Audit sur l'intégration des colonnes montantes hors concession dans l'inventaire d'Enedis

Rapport d'audit
28 juillet 2020

Remarques d'Enedis en date du 8 septembre 2020 jointes en annexe, réponses de l'auditeur intégrées au rapport

Estimation d'un volume de colonnes montantes à passer de HC à EC avant 1966, et estimation d'une valeur nette comptable associée (analyse AEC)

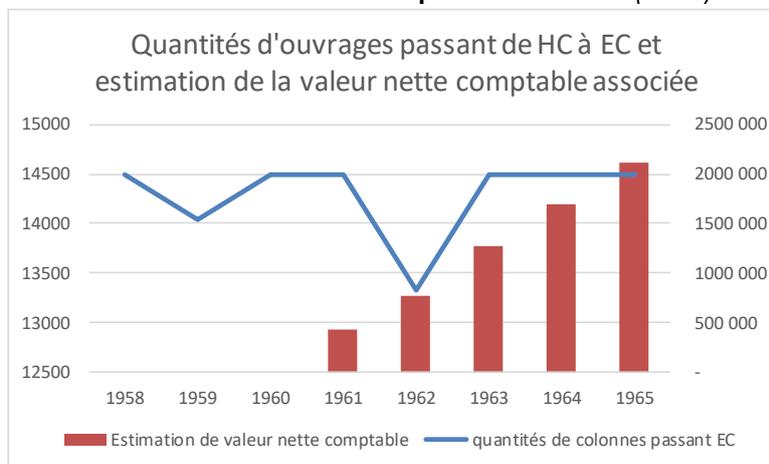
La correction apportée vise à déduire de l'ordre de 114 000 colonnes montantes HC, pour une estimation de valeur nette comptable associée, dans l'hypothèse d'une durée de vie de 60 ans, de 6,3 M€ venant en déduction des montants prévus pour les ouvrages HC. Le graphique infra présente les chiffres utilisés pour la correction proposée. Enedis proposait une première estimation maximaliste d'un impact de 15 M€, la présente estimation est plus adaptée.

Enedis propose dans ses remarques en réponse au rapport, de considérer une régression linéaire entre les valeurs de 1966 et 1958 plutôt que d'utiliser une quantification à partir d'une moyenne sur dix ans (1966-1975) proposée par l'audit. Au regard du fait que les hypothèses prises pour définir les quantités 1958 ne sont pas démontrées à ce jour, il paraît plus pertinent de caler les montants immobilisés avant 1966 sur les observables 1966-1975. La méthode de correction proposée par l'auditeur reste la plus pertinente.

Nombre moyen de PDL par colonne montante, par millésime – inventaire technique national hors Paris (données Enedis, analyse AEC)

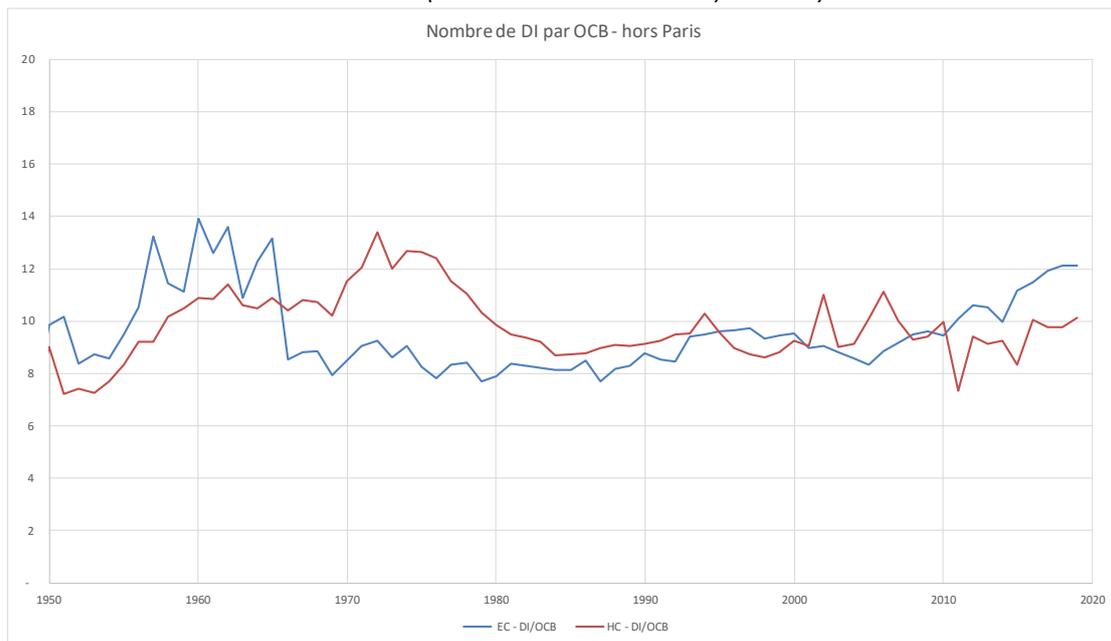
En conséquence, l'affectation des colonnes anciennes rénovées a conduit à modifier les caractéristiques des colonnes en concession uniquement, les colonnes hors concession conservant les caractéristiques de départ. L'effet est que les colonnes EC sont plus petites que les colonnes HC pour un millésime donné, contredisant l'hypothèse émise au départ pour dénombrer les colonnes EC et HC.

Comparaison entre valeur estimée et valeur immobilisée de dérivations individuelles (colonnes simples) – Sipperec 1978-2019 : répartition des erreurs d'estimation par millésime et au global (données Enedis, analyses AEC)

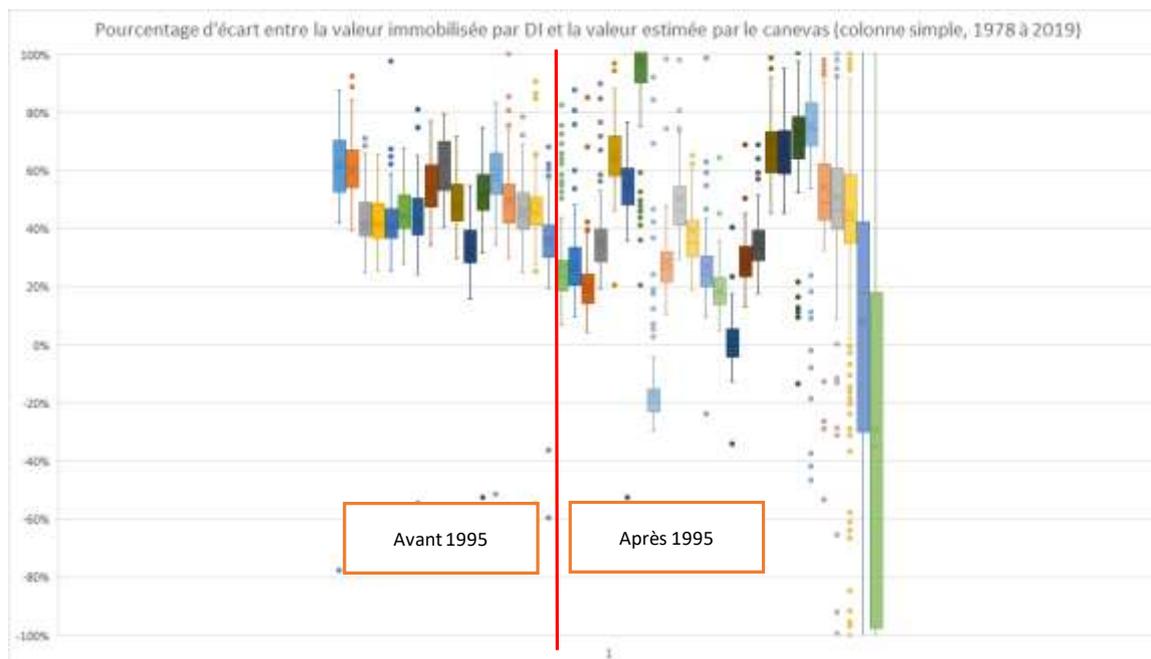
L'observation faite est donc une surestimation de l'ordre de 40 % de la valeur des dérivations individuelles avant 1995, très nettement marquée pour chaque millésime et avec une dispersion relativement faible des écarts. Les écarts observés post 1995 sont beaucoup plus volatils. Les écarts 2018 et 2019 font l'objet d'une forte dispersion, du fait de valorisation aux coûts réels et non par poids issus du canevas d'une part, et du fait de retards d'immobilisation d'autre part faussant l'analyse.

Estimation des quantités de colonne à ajouter aux quantités dénombrées EC, et donc à retirer des quantités HC ; estimation des valeurs comptables associées (données Enedis, analyse AEC)

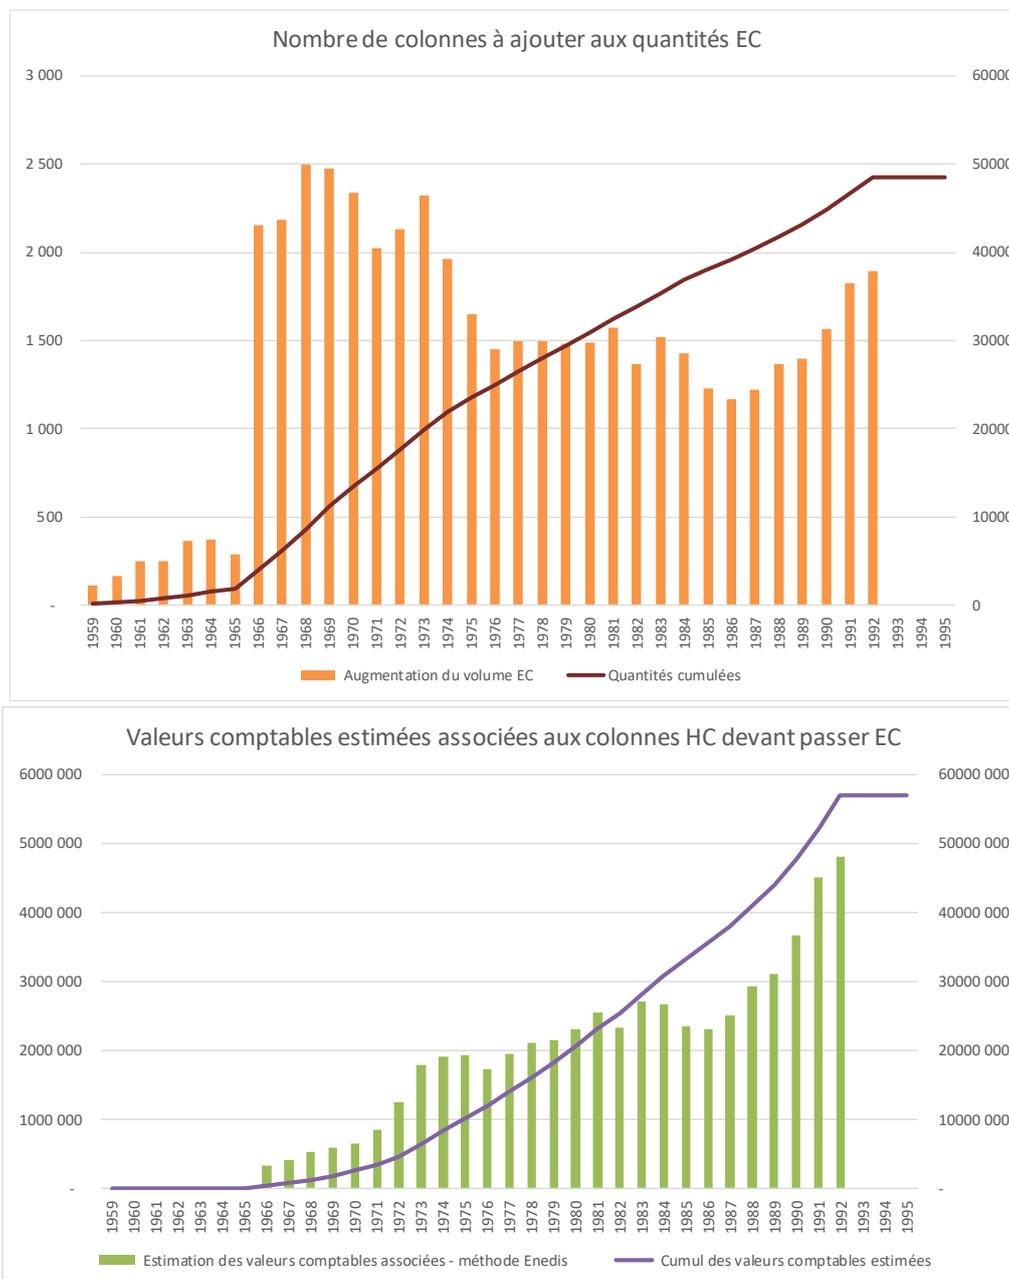
La réponse apportée par Enedis au présent rapport précise que ce constat d'un biais et d'une surestimation est partagé par Enedis et que seules les raisons de complexité ont empêché le trament de l'inventaire permettant de corriger ce biais. Il semble au contraire essentiel que l'inventaire soit corrigé de telle sorte que ceci ne puisse conduire à une surestimation des ouvrages hors concession.

Enedis souligne par ailleurs dans ses remarques le fait que l'impact de ce biais n'est pas purement cumulatif avec les autres corrections proposées dans les recommandations antérieures. Ce fait est partagé par l'auditeur, qui l'avait déjà signalé dans les tableaux d'impact présentés en synthèse et en fin de rapport. La mise en œuvre de corrections proposées par les recommandations précédentes permettra d'affiner l'impact de la modification proposée dans la présente recommandation. Le travail de correction global n'incombe pas à l'auditeur mais à Enedis qui a la charge de réalisation de l'inventaire.
